EEH / EEB 6500.05/6600.05**Ya no es posible manejar Touch-Control con el aparato en funcionamiento**

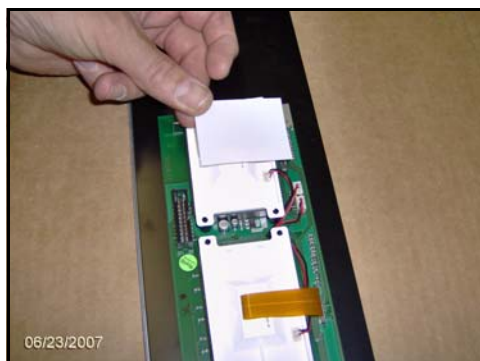
Con una temperatura por encima de los 60°C puede suceder que ya no sea posible ajustar el Touch-Control. La causa viene dada por la humedad que se ha formado entre la platina de indicación y la platina electrónica.

Para evitarlo hay que aplicar una lámina adhesiva.

1. Desmontar el cristal del frente y depositarlo sobre una base limpia y blanda.

2. Aplicar el portaláminas sobre el cable plano. Así se evita que el cable plano se desplace.
